Centrale di Leri Cavour di Trino

Progetto di installazione nuova unità a gas per la Centrale Termoelettrica di Leri Cavour di Trino sita nel Comune di Trino

Integrazioni volontarie a seguito di richieste di chiarimento emerse nel corso della Conferenza dei Servizi del 18 dicembre 2020

Tavola 5
 Carta di sintesi degli elementi
 morfologici, naturali e antropici
 del territorio
 Scala: 1:25000

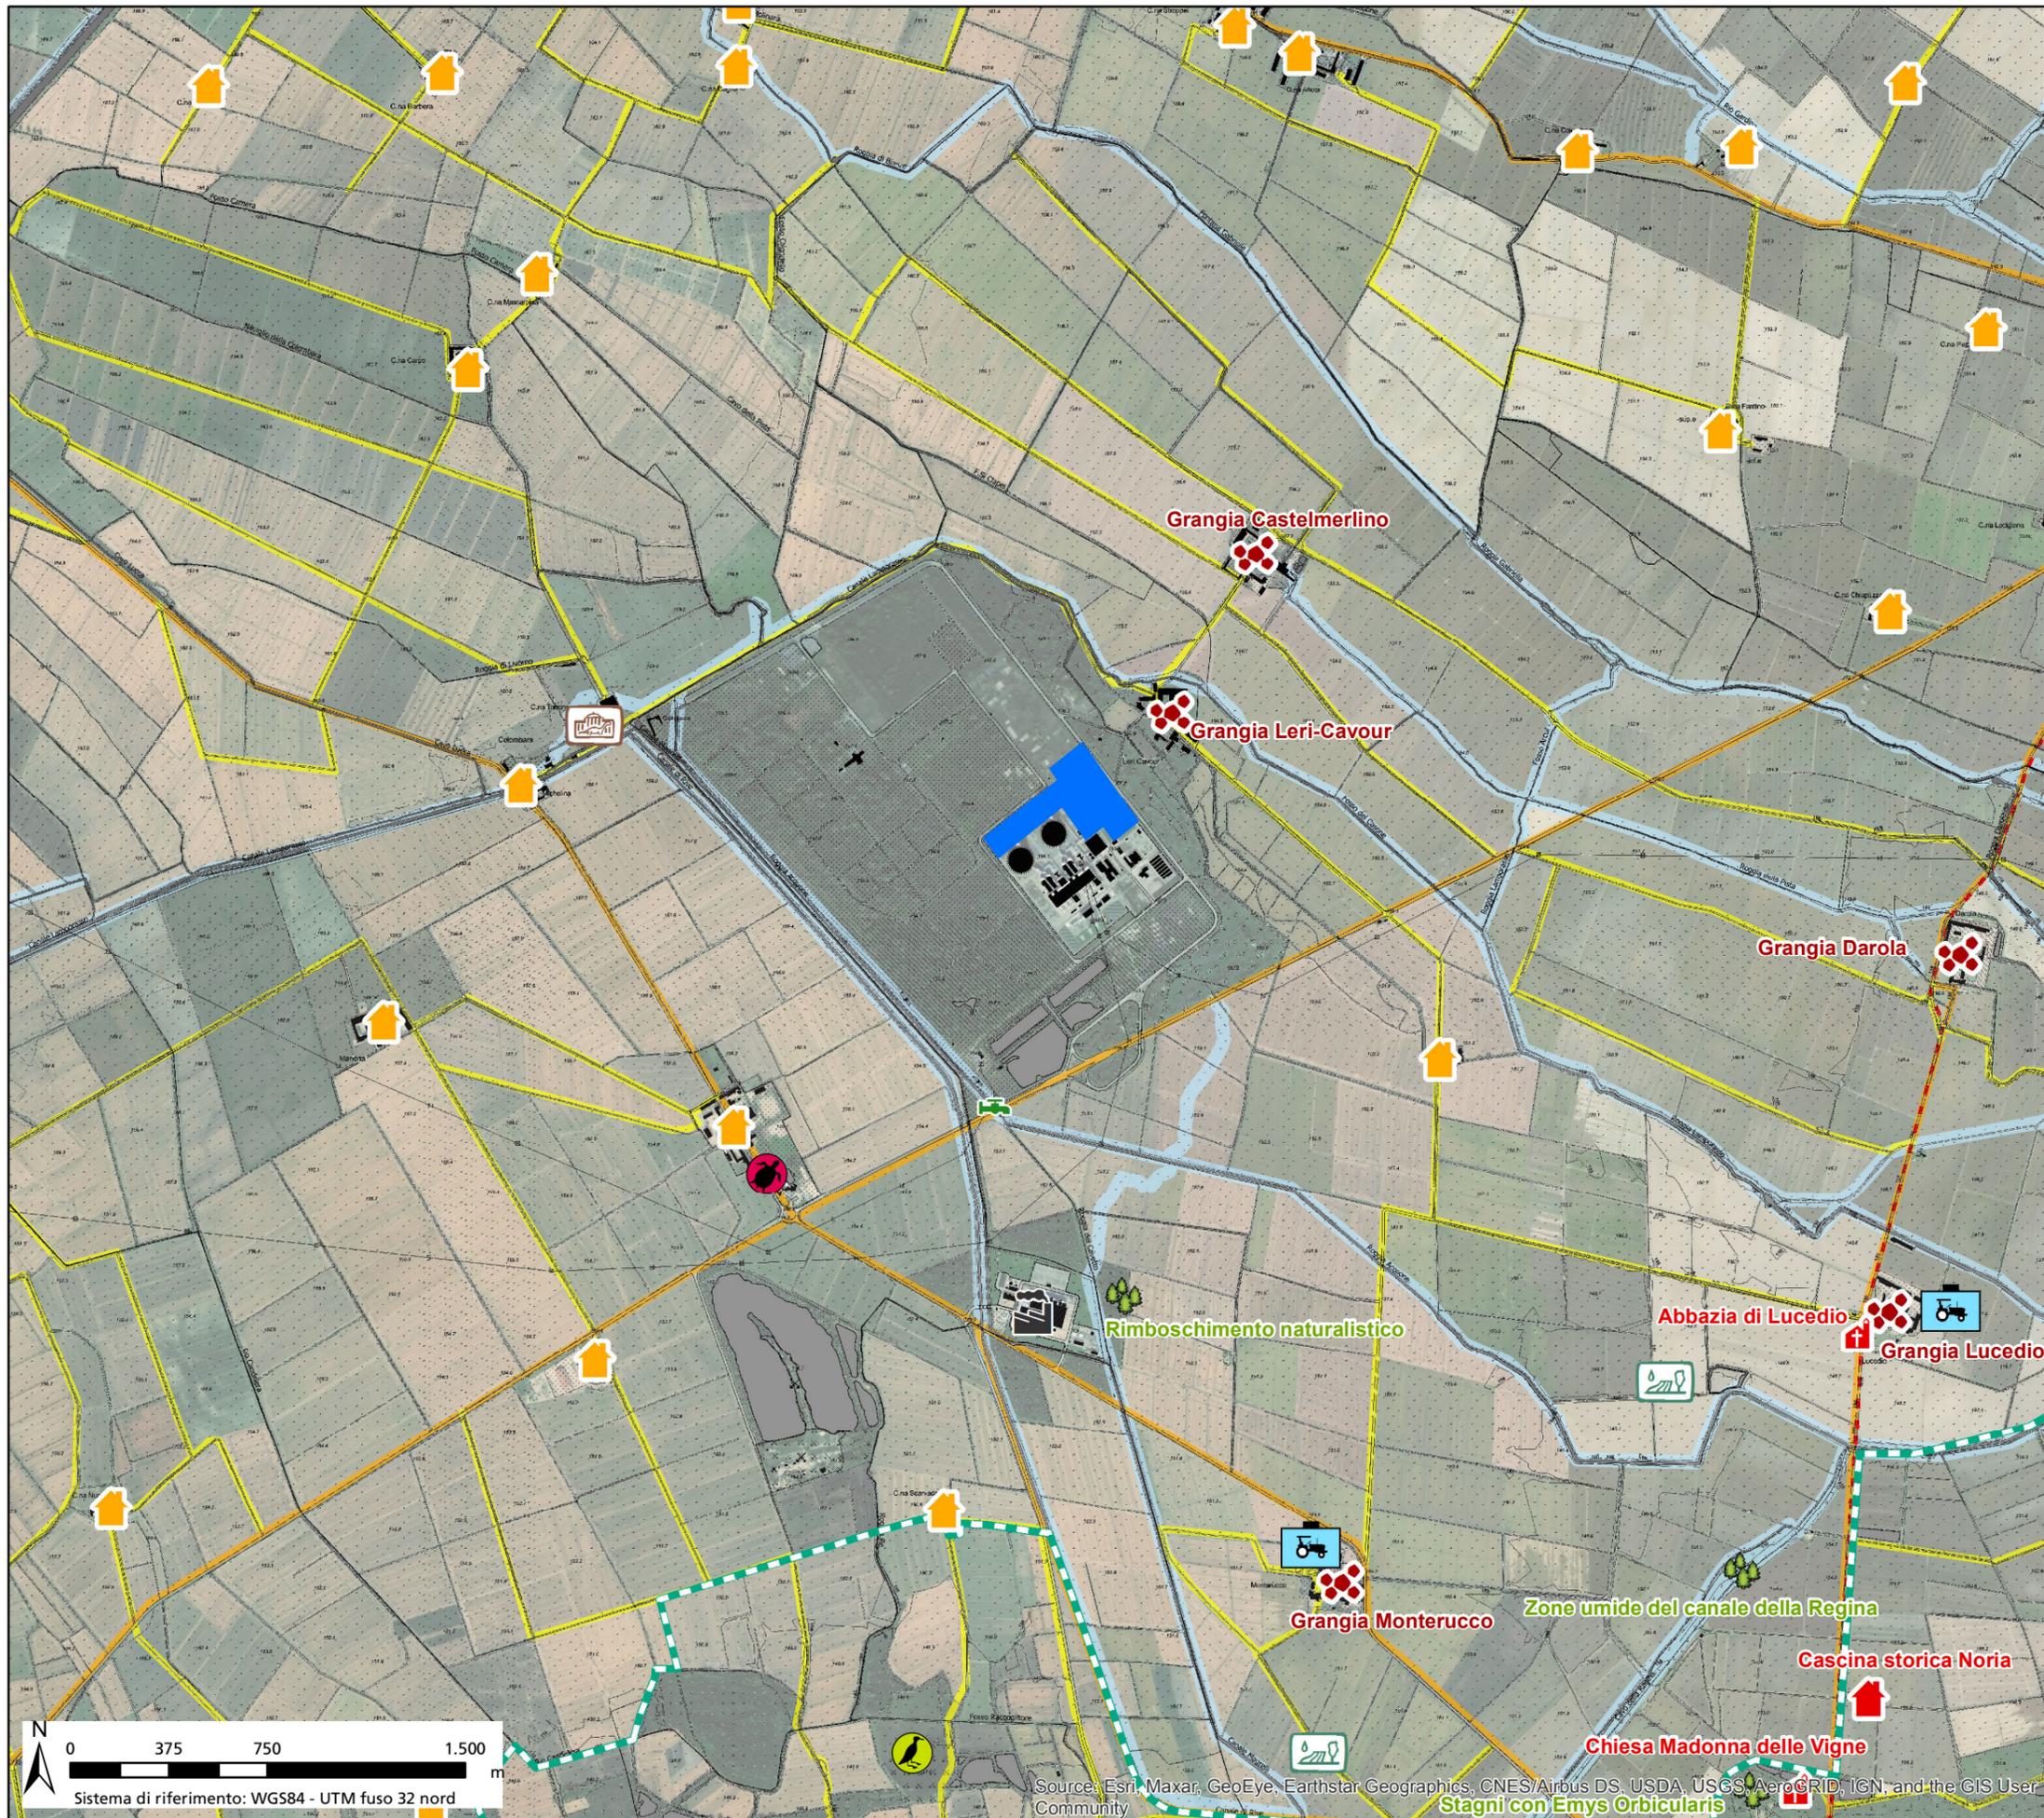
14. Ulteriori approfondimenti in merito al paesaggio rurale storico del bosco delle Sorti della Partecipanza di Trino delle risaie come definito dal Ministero dell'Agricoltura

Gli elementi segnalati sono stati considerati per integrare la Carta di sintesi degli elementi morfologici, naturali e antropici del territorio, allegata alla Relazione Paesaggistica (Tavola 5) e allo Studio di Impatto Ambientale (Tavola 4.7.1).

La Carta di sintesi così aggiornata è riportata in allegato al presente documento (Tavola 5 della Relazione Paesaggistica). Essa include:

- ✓ **tra gli elementi del paesaggio agrario tradizionale**
 - gli usi del suolo tradizionali come le risaie;
 - le cascine di interesse storico (Cascina Noria);
 - gli ulteriori edifici rurali storici come le grange (Lucedio, Darola, Montemerlino, Leri-Cavour, Monterucco);
 - i luoghi delle produzioni tipiche locali (risiere);
 - i centri culturali relativi alla lavorazione della terra (Museo delle Mondine di Colombara);
- ✓ **tra gli elementi del paesaggio naturale:**
 - elementi di interesse naturalistico (quali ad esempio: gli stagni con la presenza di *Emys Orbicularis*, le Zone umide del canale della Regina o le aree di rimboschimento naturalistico, ecc.);
 - la zona umida denominata "Paradiso del Tarabuso";
 - le Aree Naturali Protette presenti nell'area.

A questi elementi si aggiungono gli edifici religiosi e il Centro di Riproduzione della Testuggine palustre.
